**Přehledový list připomínek v lokalitě 034 / Smíchov**

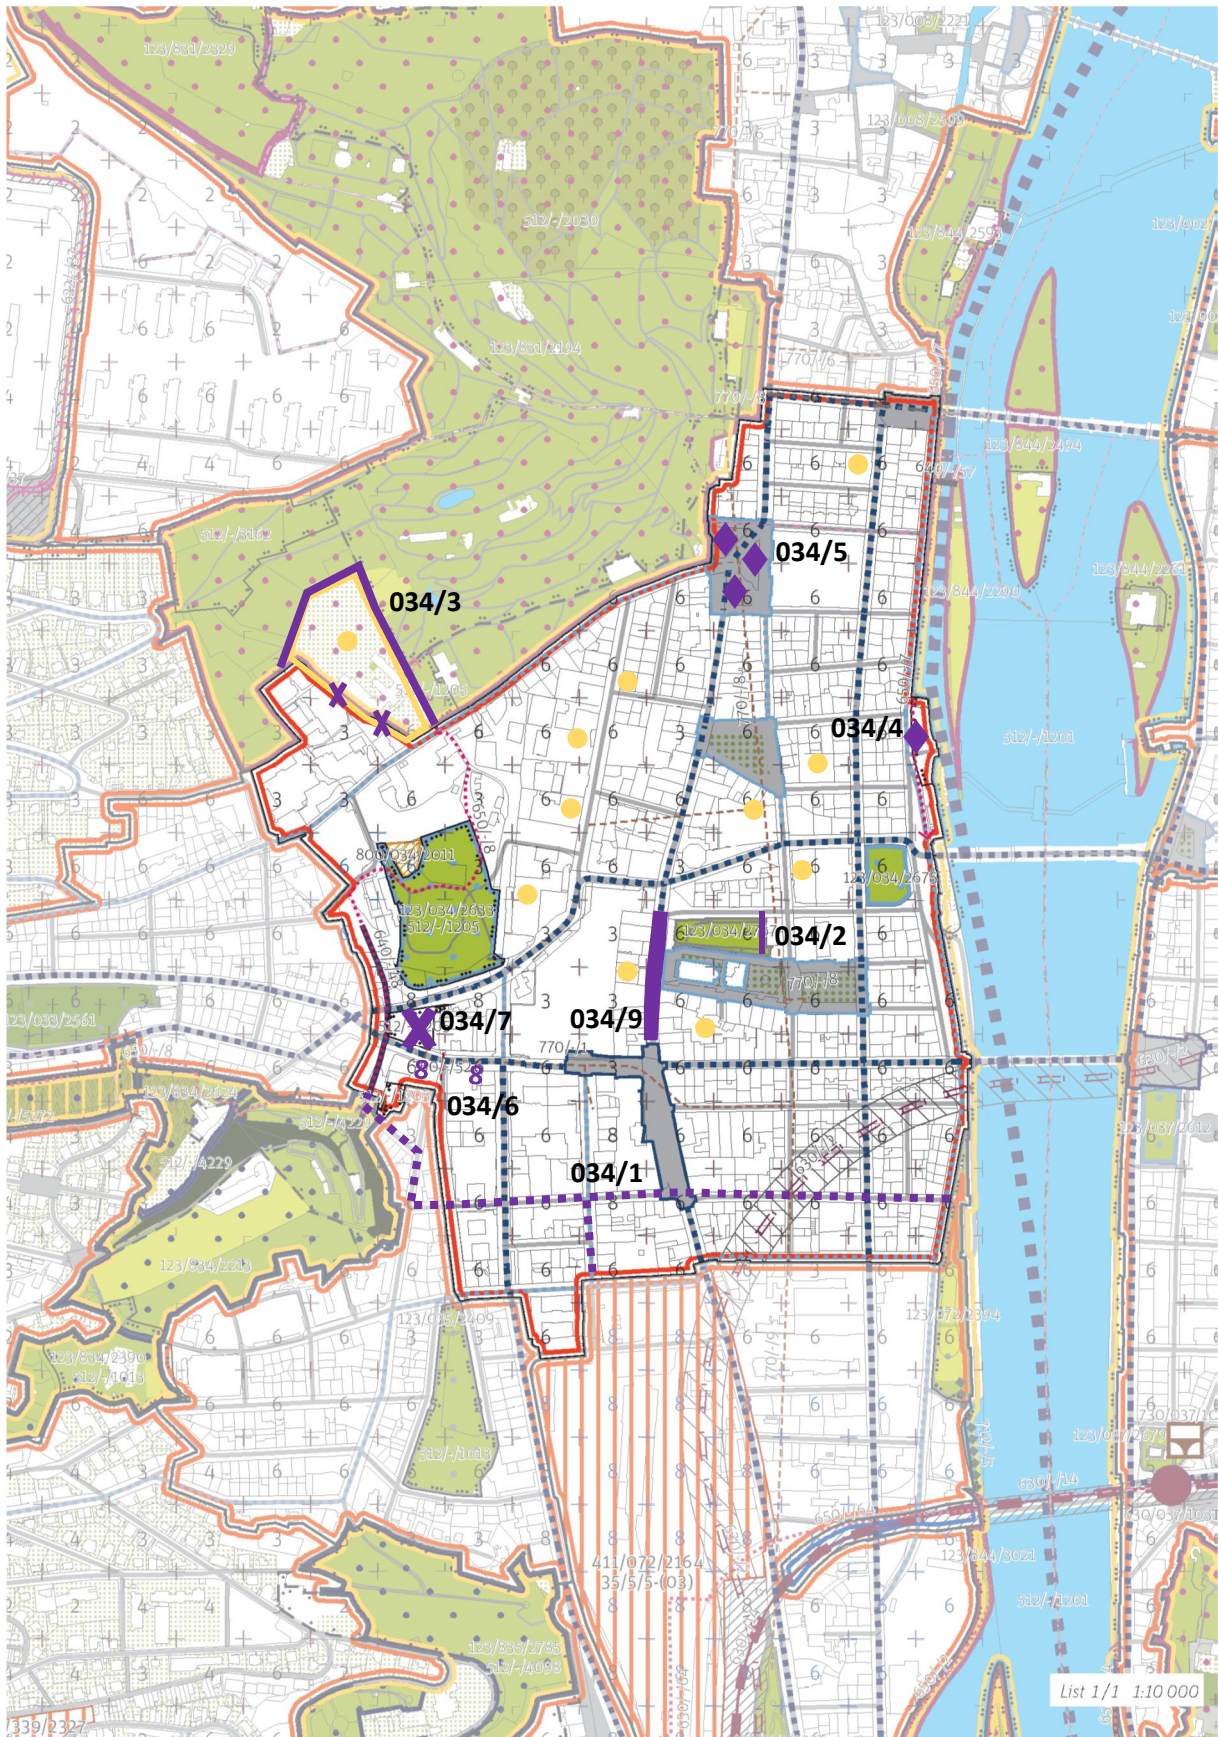
**Přidat trasu cyklostezky. Tato připomínka je zásadní.**

Odůvodnění: Propojení cyklotrasy ze západních částí Prahy přes řeku Vltavu.

**Zarovnat nestavební blok parku Portheimka. Tato připomínka je zásadní.**

Odůvodnění: Zarovnání stabilizované části dle stávajícího bloku umožní torzo bloku se slepými štíty citlivě dostavět směrem do parku, který je nyní v této části nevyužíván.

**Úprava hranice lokality na styku s lokalitou č. 831/Petřín. Tato připomínka je zásadní.**

Odůvodnění: Doplnit hranice školního areálu, který je vymezen pozemky školy a uzavřen. Škola je též umístěna v nestavebním parkovém prostranství, což by mohlo komplikovat její případný rozvoj a stavební úpravy. Reálně nejde o prostupný park, ale o uzavřený školní areál. Sousední objekty a jejich areály byly z plochy Petřína vyčleněny, a proto je třeba hranice lokality upravit i v případě této školy.

**Vložit ve vymezeném území mezi Janáčkovým nábřežím a Dětským ostrovem značku Městského parku bodem. Tato připomínka je zásadní.**

Odůvodnění: Stabilizace stávající zeleně.

**Doplnit plochu Parkově zastavěná část náměstí ve stopě stávajícího stavu. Tato připomínka je zásadní.**

Odůvodnění: Jedná se o předpolí Kinského zahrady, kde se kromě letitých stromů nacházejí parkově upravené plochy včetně fontány.

**Zvýšení podlažnosti z 6 RNP na 8 RNP. Tato připomínka je zásadní.**

Odůvodnění: Okolí přemostění městského okruhu (MO) je významným prvkem v území a lze jej považovat za vstup do Motolského údolí. Zástavba kolem MO by měla svou výškou navazovat na stávající zástavbu. V daném místě se navíc již realizují projekty vyšších budov s platným ÚR a SP.

**Zrušení vymezené plochy ÚSESu mezi ul. Plzeňská a Kartouzská. Tato připomínka je zásadní.**

Odůvodnění: ÚSES není ve stávajícím ÚPn v tomto místě vymezen a navíc se zde předpokládá dostavění stavebního bloku.

**Vyznačení stávající občanské vybavenosti bodem. Tato připomínka je zásadní.**

Odůvodnění: Označení stávající OV z koordinčního výkresu 03 je nutné propsat také do základního výkresu 02 a tedy i do KLZ.

**Rozšíření náměstí Nám. 14. října a propojení s náměstím na Andělu. Tato připomínka je zásadní.**

Odůvodnění: Významné propojení náměstí a vytvoření uceleného volného veřejného prostoru ve městě.

**Vypustit z výkresu 02 rastr Výškové regulace, ponechat jako informativní ukazatel ve Schéma 03. Tato připomínka je zásadní.**

Odůvodnění: Výšková regulace pomocí čtverců 100 x 100 m je v území stabilizované lokality s jasnými objemy budov nadbytečná a nepřesná - zavádějící. Výšky hrubého rastru neodpovídají ani současné výškové hladině. PSP dostatečně jasně definují pravidla pro dostavbu proluk či přestavbu stávajících objektů - vychází se z výšky existujících objektů a také z indexu využití lokality.

**Zohlednit probíhající úpravu a změny ÚPn v území: U1289, Z2768, Z2926, Z3113, Z3121. Tato připomínka je zásadní.**

Odůvodnění: Jedná se o úpravu a změny ÚPn probíhající a pořizované se souhlasem MČ Praha 5.
